伊方発電所 3号機
1次系配管取替え工事に係る
設計及び工事計画の認可申請／届出の概要について

令和4年6月7日

四国電力株式会社

3.1 加圧器逃がしライン

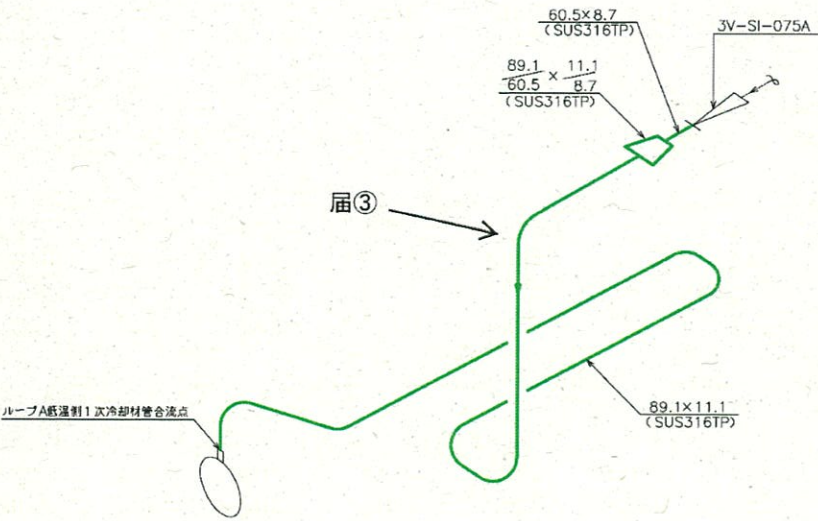
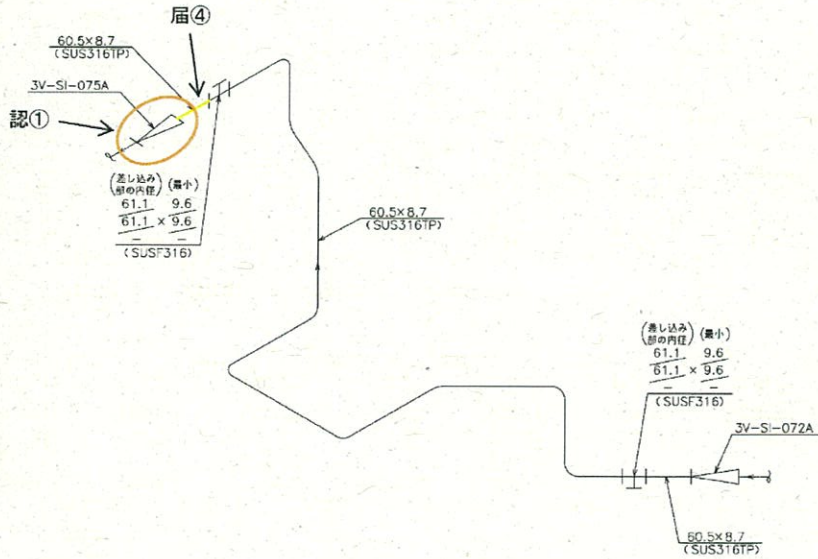
番号	主要弁の仕様									
	変更前					変更後				
	主要寸法			材料		主要寸法			材料	
	呼び径	弁箱 厚さ	弁ふた 厚さ	弁箱	弁ふた	呼び径	弁箱 厚さ	弁ふた 厚さ	弁箱	弁ふた
届①	3B	<input type="text"/>	<input type="text"/>	SUSF316	SUSF316	同左	同左	同左	同左	同左

番号	主配管の仕様					
	変更前			変更後		
	外径 (mm)	厚さ (mm)	材料	外径 (mm)	厚さ (mm)	材料
届②	89.1	11.1	SUS316TP	同左	同左	同左
	165.2	18.2	SUS316TP	同左	同左	同左
	165.2	18.2	SUS316TP	同左	同左	同左
	89.1	11.1				
	165.2	18.2	SUS316TP	同左	同左	同左
	165.2	18.2				
165.2	18.2

3.2 ループA低温側高圧注入ライン

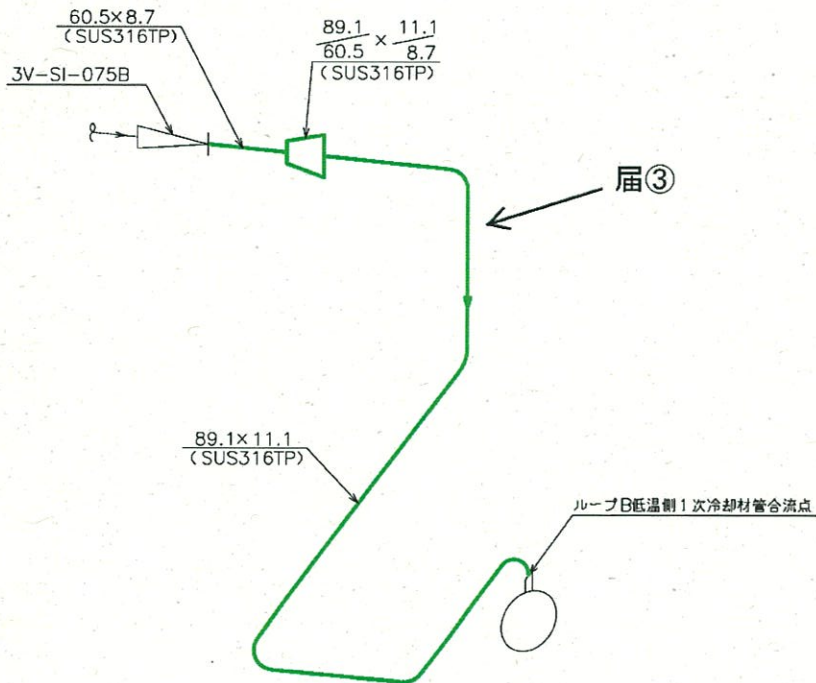
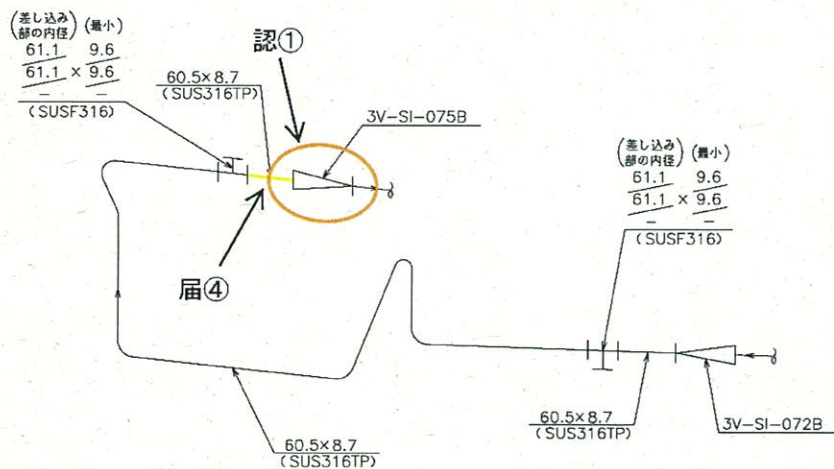
番号	主要弁の仕様									
	変更前					変更後				
	主要寸法			材料		主要寸法			材料	
	呼び径	弁箱 厚さ	弁ふた 厚さ	弁箱	弁ふた	呼び径	弁箱 厚さ	弁ふた 厚さ	弁箱	弁ふた
認①	2B	<input type="checkbox"/>	<input type="checkbox"/>	SUSF316	SUSF316	同左	<input type="checkbox"/>	<input type="checkbox"/>	同左	同左

番号	主配管の仕様					
	変更前			変更後		
	外径 (mm)	厚さ (mm)	材料	外径 (mm)	厚さ (mm)	材料
届③	60.5	8.7	SUS316TP	同左	同左	同左
	89.1	11.1	SUS316TP	同左	同左	同左
	89.1 / 60.5	11.1 / 8.7	SUS316TP	同左	同左	同左
届④	60.5	8.7	SUS316TP	同左	同左	同左

3.3 ループB低温側高圧注入ライン

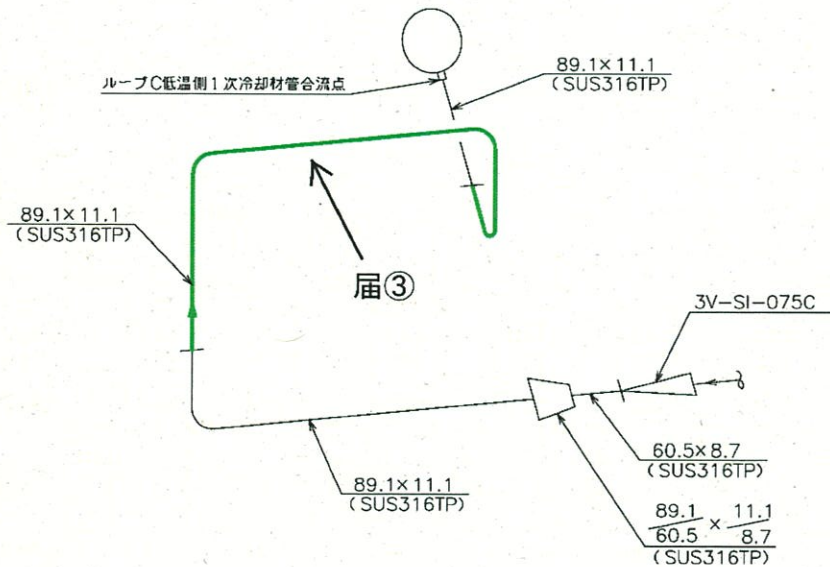
番号	主要弁の仕様									
	変更前					変更後				
	主要寸法			材料		主要寸法			材料	
	呼び径	弁箱 厚さ	弁ふた 厚さ	弁箱	弁ふた	呼び径	弁箱 厚さ	弁ふた 厚さ	弁箱	弁ふた
認①	2B	<input type="checkbox"/>	<input type="checkbox"/>	SUSF316	SUSF316	同左	<input type="checkbox"/>	<input type="checkbox"/>	同左	同左

番号	主配管の仕様					
	変更前			変更後		
	外径 (mm)	厚さ (mm)	材料	外径 (mm)	厚さ (mm)	材料
届③	60.5	8.7	SUS316TP	同左	同左	同左
	89.1	11.1	SUS316TP	同左	同左	同左
	89.1 / 60.5	11.1 / 8.7	SUS316TP	同左	同左	同左
届④	60.5	8.7	SUS316TP	同左	同左	同左

【参考3】 ループC低温側高圧注入ラインの配管ルート変更について

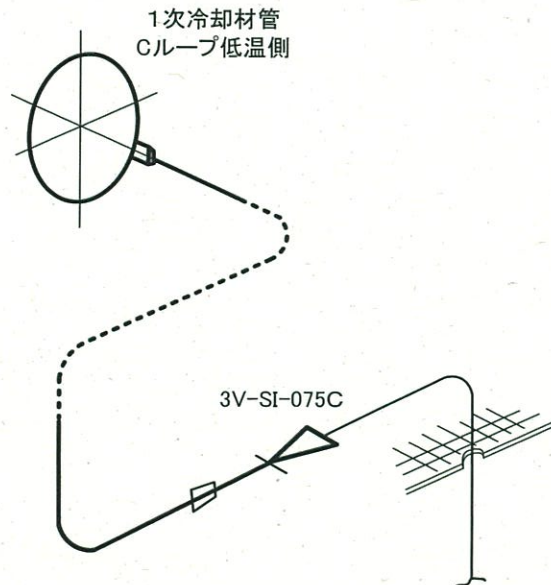
- 燃料装荷後の各段階（モード5、4）における逆止弁リークチェックにおいて、弁の分解点検が必要となった場合、現状の配管ルートでは、1次冷却材管の水抜きに伴い燃料取り出しが必要となることから、モード5のプラント状態でも弁の分解点検が可能となるよう、Cループの低温側高圧注入ラインの配管ルート変更を行う。

○現状の配管ルート

○工事後の配管ルート
